Хавсралт 2.4-14 Агаарын бохирдлын эсрэг авах арга хэмжээ болон Эрчим хүчний хэмнэлтийн оношлогооны талаарх хэлэлцүүлгийн тэмдэглэл

Нийслэлийн агаарын бохирдлыг бууруулах ажлын хүрээнд “Гэр хорооллын айл өрхийн яндангийн утаа шүүгч”-ийг сонгон шалгаруулах зөвлөгөөний тэмдэглэл-1

Нийслэлийн агаарын бохирдлыг бууруулах ажлын хүрээнд “Гэр хорооллын айл өрхийн яндангийн утаа шүүгч”-ийг сонгон шалгаруулах зөвлөгөөний тэмдэглэл-2

**Агаарын бохирдолд авах арга хэмжээ
хурлын протокол**

Outline of Equipment

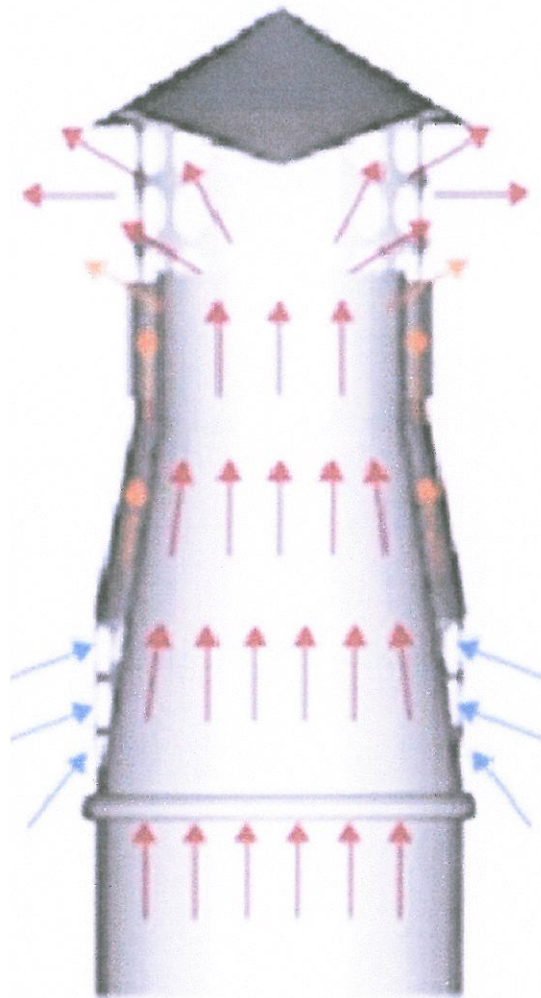
- Энэ төхөөрөмж нь утааны өнгийг шингэлж өгч магадгүй боловч шүүхэд үр дүн гарахгүй.
- Зохион бүтээсэн эх сурвалж нь Чехийн байлдааны зориулалттай Татра гэдэг ачааны машины яндангийн өндөр температурыг хөргөж эсрэг этгээдийн халдлагаас хамгаалах зорилгоор анх бүтээгдсэн. Ерөнхий ажиллах зарчим нь яндангаас ялгарах утааны температурыг ашиглан яндангийн амсрын хэсгийн орчны агаарыг халааснаар гарах амны хэсгийн агаар утаатай холилдон утааны температур буурдаг. Ингэснээр агаар болон утаа холилдож өтгөрөлт тэр дороо шингэрч болох ч тоосонцрыг шүүхэд ямар ч нөлөө үзүүлэхгүй.

- Утааны температур ихэссэнээр зуух руу нэвчих агаарын хэмжээ дагаж өснө. Яндангийн гарах талын хэсэгт даралтын хэмжээ алдагдаж гэрийн зуух руу урсан орох агаарын хэмжээ багасна. Агаарын хэмжээ болон галын хүчийг бууруулж чадах боловч шаталтын нөхцөлд агаарын хэмжээ дутагдах учир зуухны хүчин чадалд шаардлагатай хэмжээнд байна гэх үндэслэлгүй учир муу нөлөө үзүүлэхгүй гэж хэлэх боломжгүй.

- Тоосны шүүлтийн хувьд үр дүнгүй учир агаарын бохирдлыг бууруулах талаас сонголт хийх боломжгүй.

Detail

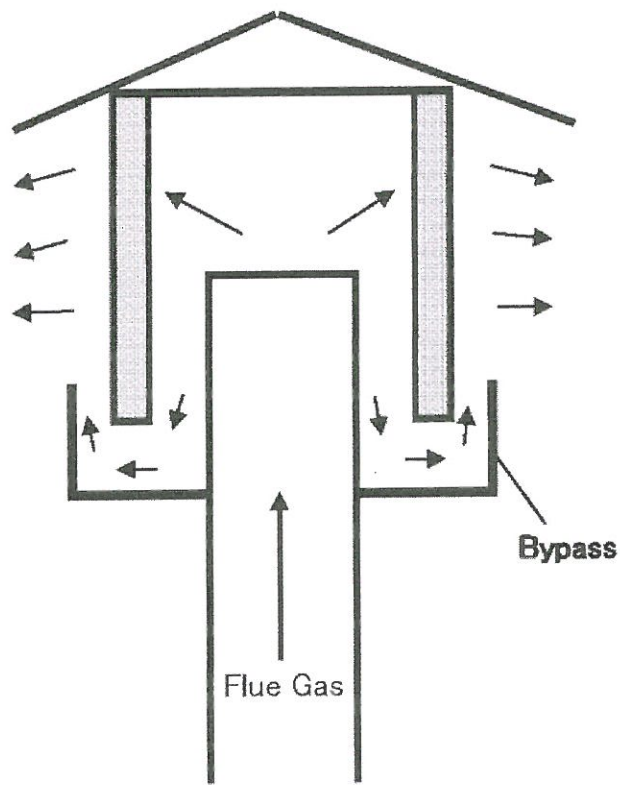
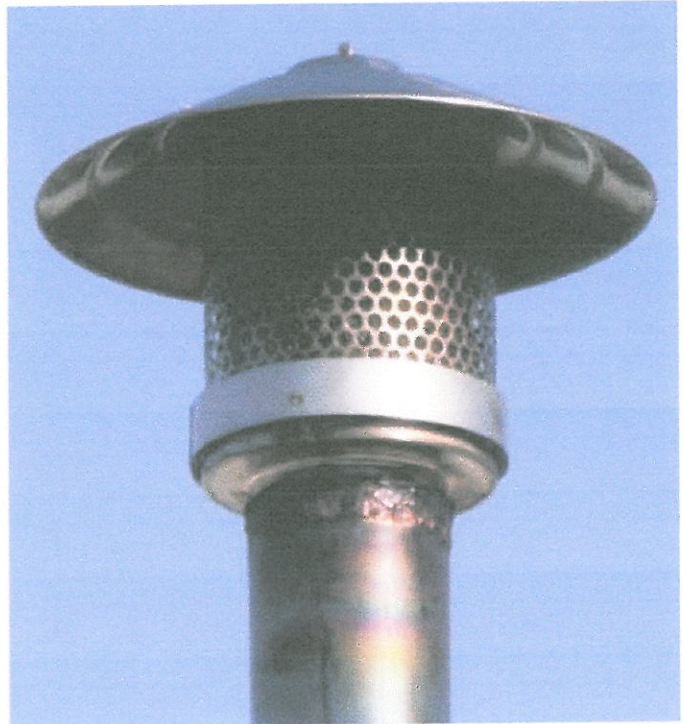
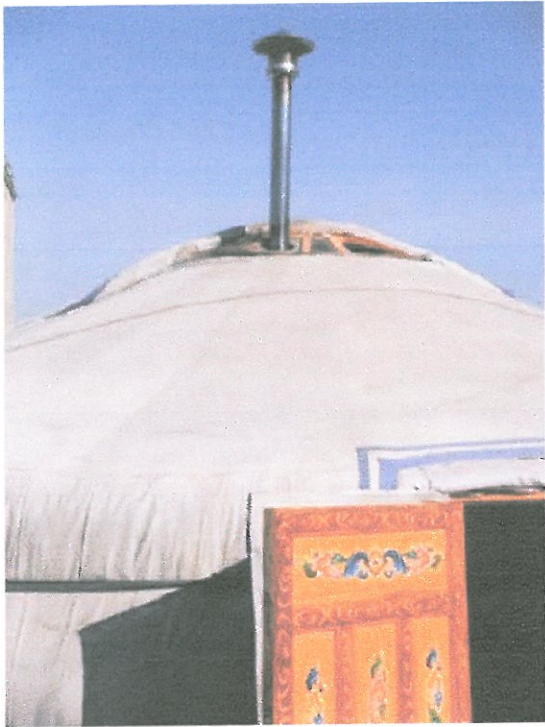
- Утааны хийг нарийн төмөр тороор шүүх учраас нэлээн өндөр үр дүнтэй байх боломжтой. Гэхдээ уг төмөр торыг тогтмол хугацаанд цэвэрлэх шаардлагатай бөгөөд бөглөрсөн тохиолдолд аюулгүй сүвээр утаа гарах учраас шүүлтийн үр дүн буурна.

- Нарийн төмөр торон дээр үнс хуримтлагдах учраас шүүлтийн үр ашиг ихтэй боловч их амархан бөглөрчих магадлалтай. Ерөнхийдөө том ширхэглэлт үнс тоосонцрыг голчлон шүүх бөгөөд нарийн ширхэглэлтэй үнс тоосыг шүүх боломжгүй. (Гэхдээ харьцангуй нийт тоосонцрын хэмжээгээр харьцангуй өндөр АҮК-той байх магадлалтай)

- Хэдийгээр төмөр тор бөглөрсөн тохиолдолд уг шүүгчийн доод хэсэг дэх аюулгүй сүвээр утааг гаргахаар бодолцсон байгаа боловч зуухны шаталтын агаарыг бууруулах нөлөө үзүүлэхгүй гэдгийг бөглөрсөн үеийн байдлаар шалгаж үзэх шаардлагатай.

- Энэ шүүгчийг ашиглах боломжтой. Гэхдээ төмөр тор бөглөрсний дараа аюулгүй сүвээр ихэнх утаа гарах учир шүүлтийн хувь буурна. Иймээс цэвэрлээнээс цэвэрлэгээний хоорондох давтамжинд хэр зэрэг зөрүү гарахыг тооцоолж цэвэрлэгээ арчилгааг хэрхэн явуулах тал дээр анхаарах хэрэгтэй.

НАЧА-наас туршилт хийж уг тоноглолыг шалгаж үзэхээр болсон.

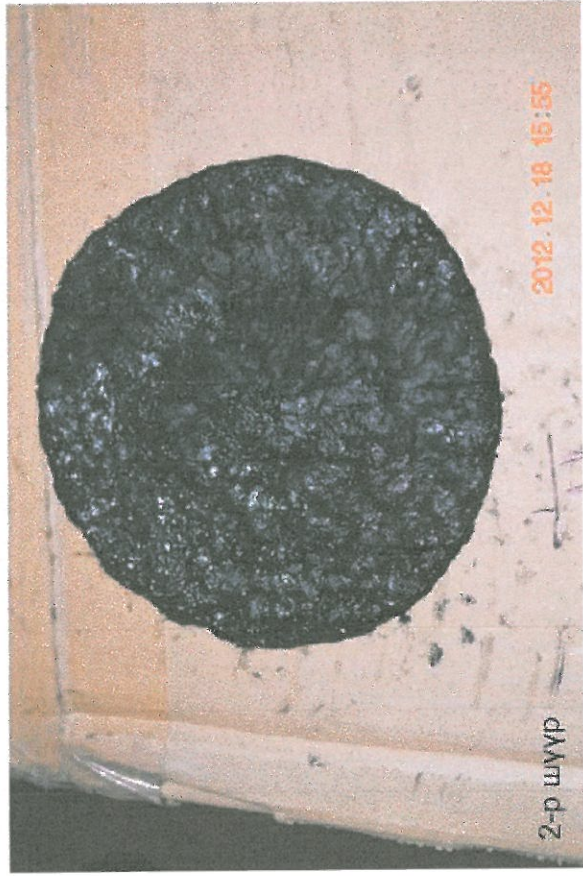
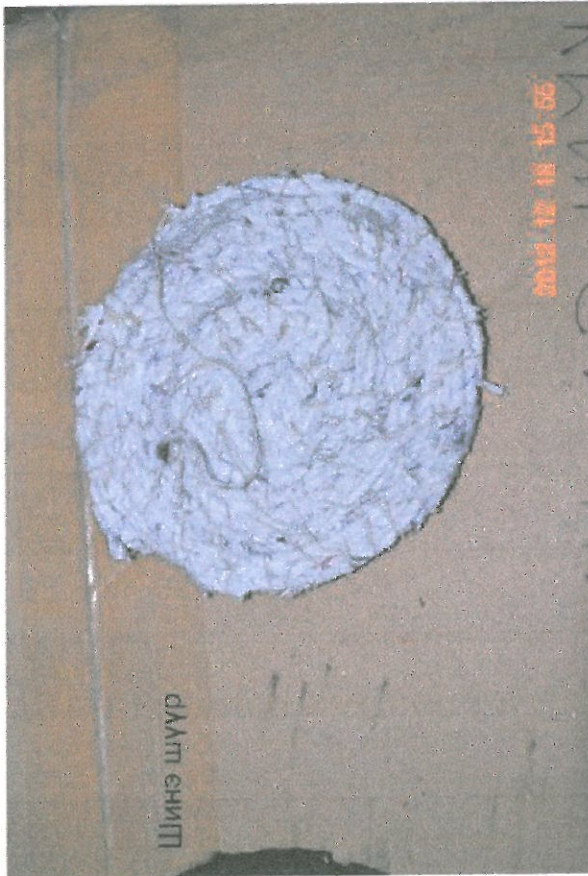
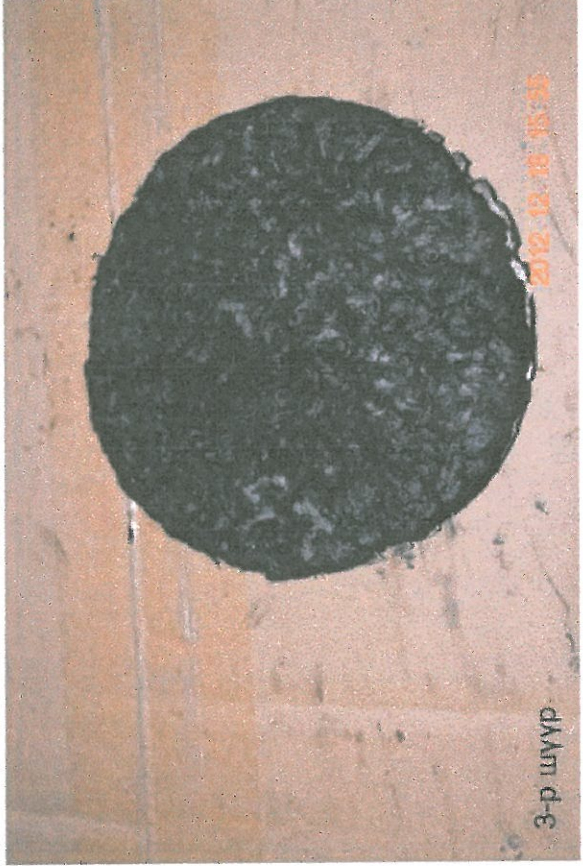
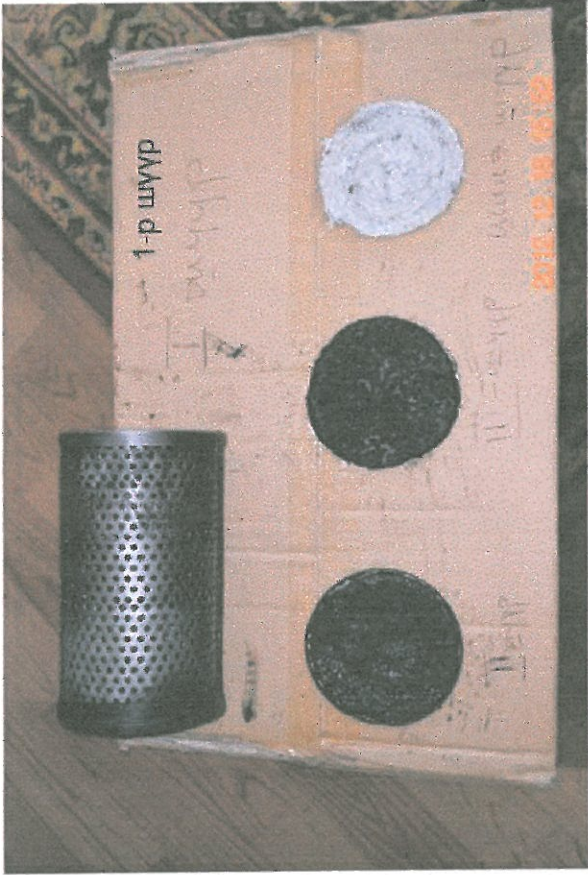
- Утааг нарийн төмөр тороор шүүх учраас түүний нарийвчлалаар нэлээд их хэмжээний үнс тоосыг шүүх боломжтой. Гэхдээ уг торыг тогтмол хугцаанд цэвэрлэх шаардлагатай бөгөөд хэрэв бөглөрсөн тохиолдолд зуух руу өгөх агаарын дутагдалд орж угаарын хий дотогшоо алдагдах боломжтой.
- Нарийн төмөр торон дээр үнс хуримтлагдах учраас шүүлтийн үр ашиг ихтэй боловч их амархан бөглөрчих магадлалтай. Ерөнхийдөө том ширхэглэлт үнс тоосонцрыг голчлон шүүх бөгөөд нарийн ширхэглэлтэй үнс тоосыг шүүх боломжгүй. Төмөр торон шүүлтүүр зуухны гүхээгт шургуулга хэлбэрээс байрлаж байгаа болохоор цэвэрлэгээ хийхэд хялбар.
- Бөглөрсөн тохиолдолд дотогшоо угаарын хий алдагдах магадлал өндөр байгаа нь хүн угаартах аюултай гэж үзэж байна.

Хэдийгээр үнс тоос шүүх зориулалттай боловч амархан бөглөрөх магадлалтай учир цэвэрлэхээ мартсан үед хүн угаартах аюултай иймд аюулгүй байдал талаасаа сонгох боломжгүй.

(1) Цэвэрлэгээний зориулалттай тоноглол суурилагдаагүй

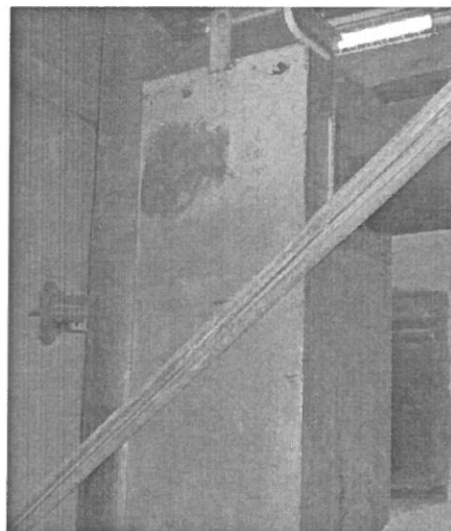
Уутан шүүлтүүрт шүүлтүүрийн гадаргууд наалдсан тоосыг унагааж байхаар даралттай хийгээр богино хугацаанд үлээлгэдэг. Ийм тоноглол байхгүй учраас уг шүүлтүүр харьцангуй хурдан хугацаанд бөглөрч битүүрсэн байх ёстой. (Шүүлтүүрийн нэхмэл материал нь нэлээн шигүү байх магадлал өндөр)

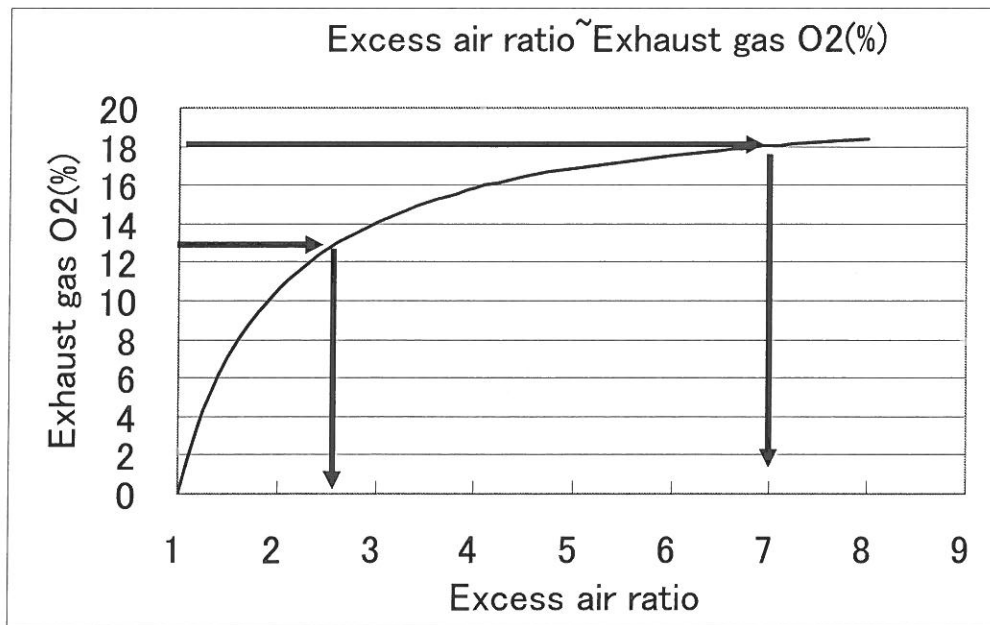
Утааны хийний хүчилтөрөгчийн агууламж 18%-тай нэлээд өндөр байна. Утаа сорогч нь хүчин чадал өндөртэйгээс ердийн үед үлээх салхилуурыг ажиллуулдаггүй байдал нь гол шалтгаан гэж үзээд дараах хоёр байдлаар дүгнэж байна.

(1) УХЗ-ны доторх сийрэгжилт —20ммуб-тай бага байгаа тул зуухны амнаас агаарын

нэвчилт ихтэй байна.

(2) Утаа сорогч хэт хүчтэй тул ул ширмэн доороос илүүдэл агаарыг ихээр сорж байна.

Үүнд авах арга хэмжээнд утаа сорогчоос сорох агаарын урсгалын хэмжээг бууруулж УХЗ-ны доторх сийрэгжилтийг -4~5ммуб орчимд тохируулах. Үүний үр дүнд ул ширмэн доороос орж ирэх гал тэтгэх агаар дутагдвал үлээх салхилуурыг ажиллуудаг байх.

* Үлээх салхилуурыг ажиллуулснаар сийрэгжилт ихэссэх бөгөөд энэ үед утаатай хаягдах хэсгийн урсгалыг өсгөж сийрэгжилтийн хэмжээг -4~5ммуб-д байхаар тохиргоо хийнэ.
